**Verslag huishoudelijke elektrische installatie op laagspanning en zeer lage spanning****Algemeen:**

Referentie: 012-20260707-01	Datum controle: 07/07/2026
Keurder: 012

Eigenaar:	Onbekend	EAN-code:	Onbekend
Adres installatie:	Smoutakker 9, 2940 - Stabroek	Nummer teller(s):	Onbekend
		Distributienetbeheerder installatie:	Fluvius
Datum uitvoering installatie:	☒ Vóór 01/10/1981 ☐ Tussen 01/10/1981 en 01/06/2020 ☐ Vanaf 01/06/2020		
Type:	☒ Wooneenheid ☐ Niet-huishoudelijk ☐ PV ☐ Batterij ☐ Laadpaal

☐ 6.4 (Gelijkvormigheidscontrole voor ingebruikname)
☐ 6.4 (Belangrijke wijziging/uitbreiding)
☐ 6.5 (Controlebezoek)
☐ 8.4.1 (Controlebezoek van een oude installatie voor de verzwaring van de aansluiting op het openbaar distributienet)
☒ 8.4.2 (Controlebezoek van een oude installatie bij verkoop)
☐ 8.4.3 (Vrij controlebezoek van een oude installatie)
☒ Afwijkende beschikkingen (Boek 1) toegepast
☐ Herkeuring op het verslag

Inbreuk(en):

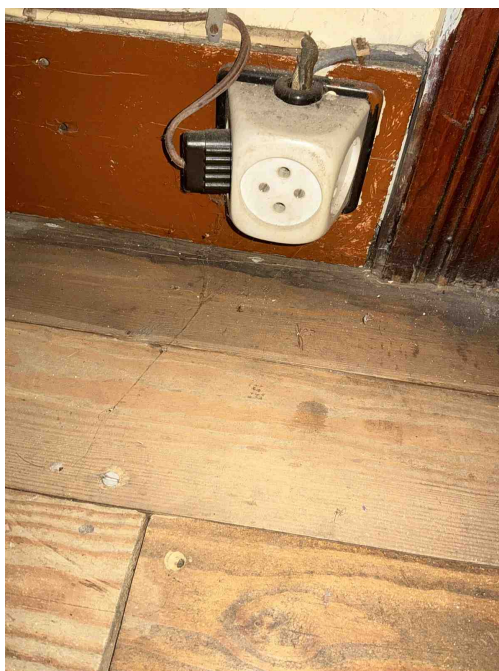
- D03** - Er is geen differentieelstroominrichting van maximum 300 mA geplaatst in het begin van de elektrische installatie van een residentieel geheel (incl. in de gemeenschappelijke delen) (Boek 1: 4.2.4.3, 4.2.4.4).
Opmerking: Oa geen toegang tot het verdeelbord

- D05** - Er is geen ondergeschikte differentieelstroominrichting van maximum 30 mA geplaatst voor de beveiliging van de ruimte(n) die een badkuip en/of douche bevatten (Boek 1: 4.2.4.3).
Opmerking: Oa geen toegang tot het verdeelbord

- B02** - Het elektrisch verdeelbord is onvoldoende bereikbaar (Boek 1: 5.3.5.1).
Opmerking: Oa geen toegang tot het Verdeelbord
- D01** - De differentieelstroominrichting schakelt niet uit na indrukken van de testknop (Boek 1: 5.3.5.3).
Opmerking: Oa niet kunnen uitvoeren geen toegang tot het verdeelbord

- D02** - De werking van de differentieelstroominrichting via opwekken van foutstroom (foutlus) is niet gegarandeerd (Boek 1: 6.5.7.2 / 7.112.3)
Opmerking: Oa niet kunnen uitvoeren geen toegang tot het verdeelbord

- I01** - De waarde van de isolatieweerstand per kring dient tenminste 0,50 Mohm (1000 x Utest) te zijn (Boek 1: 6.4.5.1).
Opmerking: Oa niet kunnen uitvoeren geen toegang tot het verdeelbord

- A10** - De aardingsonderbreker ontbreekt (Boek 1: 5.4.3.5).
- E01** - De hoofdequipotentiale verbindingen ontbreken (Boek 1: 4.2.3.2).
Opmerking: Oa geen toegang tot de kelder

Inbreuk(en):

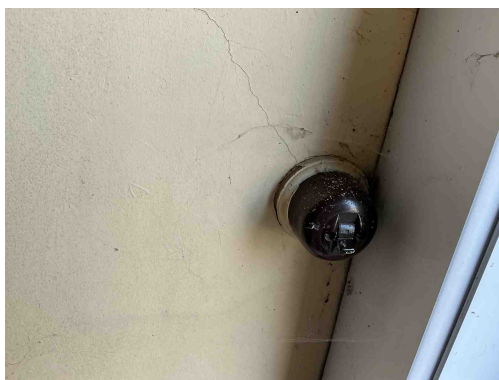
A20 - Er bevindt zich een contactdoos zonder beschermingsgeleider in de elektrische installatie. Deze is niet geplaatst achter een differentieelstroombeschermingsinrichting met grote (max. 30mA) of zeer grote (max. 10mA) gevoeligheid.

Opmerking: Oa algemeen

T11 - De contactdozen waarvan de toegekende stroomsterkte maximaal 16A en de toegekende spanning maximaal 250V bedraagt en niet bedoeld zijn voor de voeding van een of meerdere verbruikstoestellen voor een specifiek doel en niet geplaatst zijn in of op schakel- en verdeelborden, beschikken niet of IPXX-D (incl. gemeenschappelijke delen residentieel geheel) (Boek 1: 4.2.2.3/5.3.5.2).

Opmerking: Oa kinderbeveiliging algemeen

Inbreuk(en):

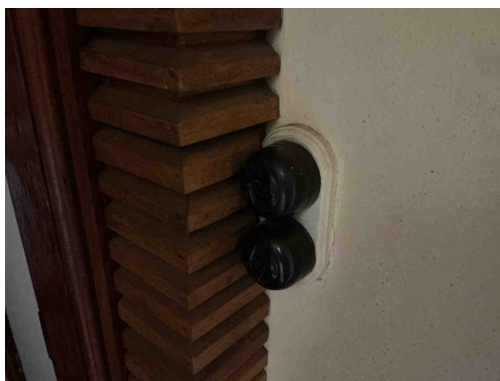
T13 - Opbouwcontactdozen en/of -schakelaars zonder achterplaatje mogen niet rechtstreeks op een brandbare ondergrond bevestigd worden (Boek 1: 4.3.3.5).

Opmerking: Oa algemeen

Inbreuk(en):

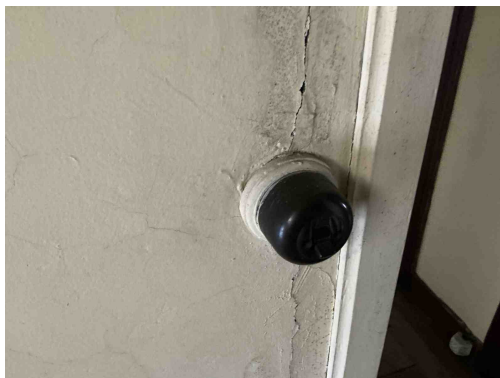
T13 - Opbouwcontactdozen en/of -schakelaars zonder achterplaatje mogen niet rechtstreeks op een brandbare ondergrond bevestigd worden (Boek 1: 4.3.3.5).

Opmerking: Oa algemeen

Inbreuk(en):

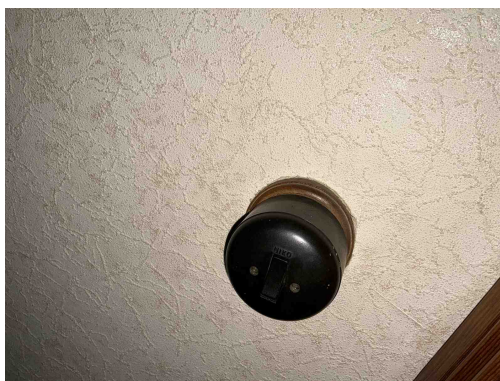
T13 - Opbouwcontactdozen en/of -schakelaars zonder achterplaatje mogen niet rechtstreeks op een brandbare ondergrond bevestigd worden (Boek 1: 4.3.3.5).

Opmerking: Oa algemeen

Inbreuk(en):

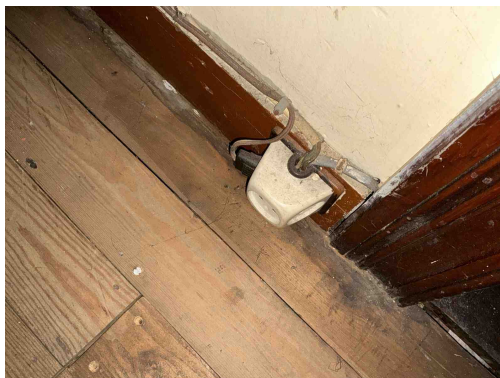
T13 - Opbouwcontactdozen en/of -schakelaars zonder achterplaatje mogen niet rechtstreeks op een brandbare ondergrond bevestigd worden (Boek 1: 4.3.3.5).

Opmerking: Oa algemeen

Inbreuk(en):

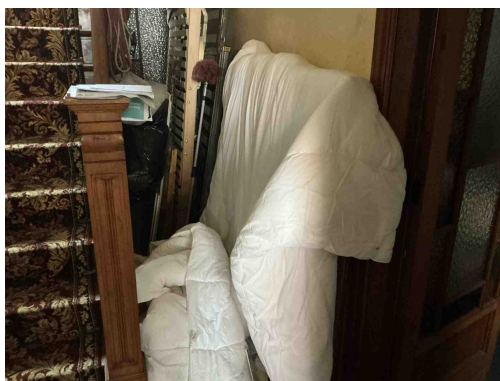
C21 - Het gebruik van geleiders van het type VOB, zonder bijkomende afscherming is niet toegestaan (Boek 1: 5.2.9.6).

Opmerking: Oa gang

C27 - Het gebruik van geleiders van het type VTLmB (côte-à-côte) is niet toegestaan (Boek 1: 1.4.2.1).

Opmerking: Oa gang
